**Verslag huishoudelijke elektrische installatie op laagspanning en zeer lage spanning****Algemeen:**

Referentie: 006-20260303-02	Datum controle: 03/03/2026
Keurder: 006

Eigenaar: [REDACTED]	EAN-code: 541448820055817589
Adres installatie: Spieren 10, 2440 - Geel	Nummer teller(s): 1sag1100244040
	Distributienetbeheerder installatie: Fluvius
Datum uitvoering installatie: ☐ Vóór 01/10/1981 ☒ Tussen 01/10/1981 en 01/06/2020 ☐ Vanaf 01/06/2020	
Type: ☒ Wooneenheid ☐ Niet-huishoudelijk ☐ PV ☐ Batterij ☐ Laadpaal

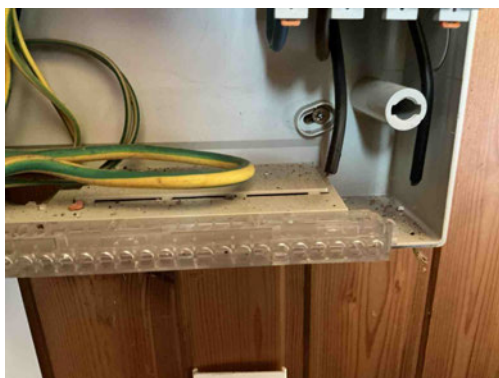
T21 - Het elektrisch materieel is niet geplaatst volgens de voorschriften van de fabrikant/ regels van goed vakmanschap . (Boek 1: 1.4.1.3)

Opmerking: Schroeven bord1, lamp slaapkamer 1, eetkamer,

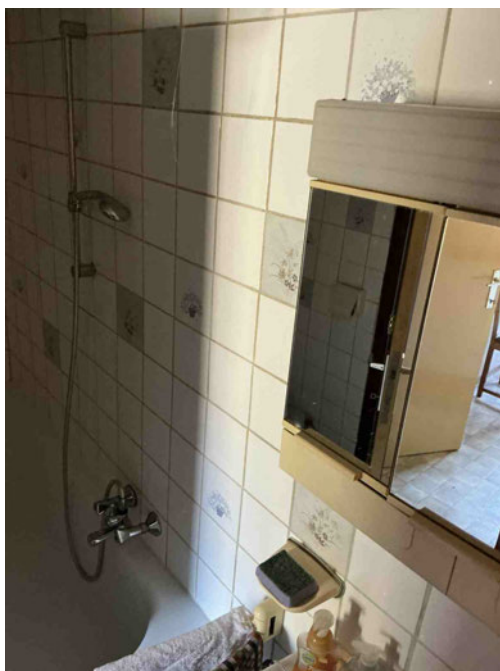
T21 - Het elektrisch materieel is niet geplaatst volgens de voorschriften van de fabrikant/ regels van goed vakmanschap . (Boek 1: 1.4.1.3)

Opmerking: Schroeven bord1, lamp slaapkamer 1, eetkamer,

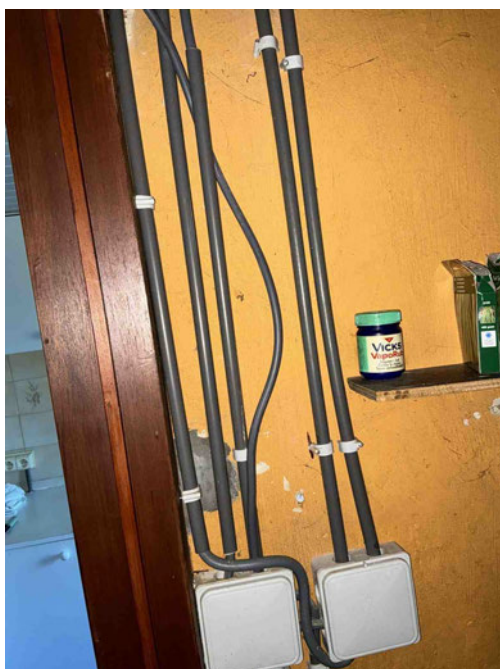
T17 - Het verlichtingstoestel, gevoed op laagspanning, in volume 2 van de badkamer is niet minstens IPX4 (spatwaterdicht) (Boek 1: 7.1).

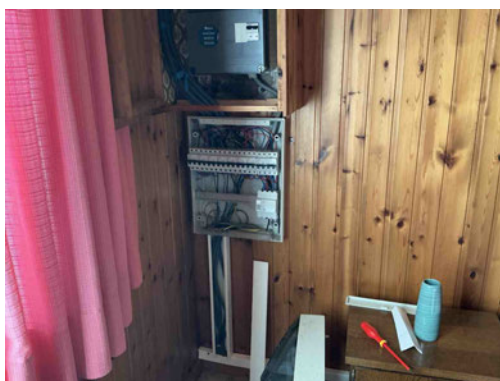
C13 - Onvoldoende bevestiging van de leiding(en) (Boek 1: 5.2.9.5).
Opmerking: Aan keldertrap
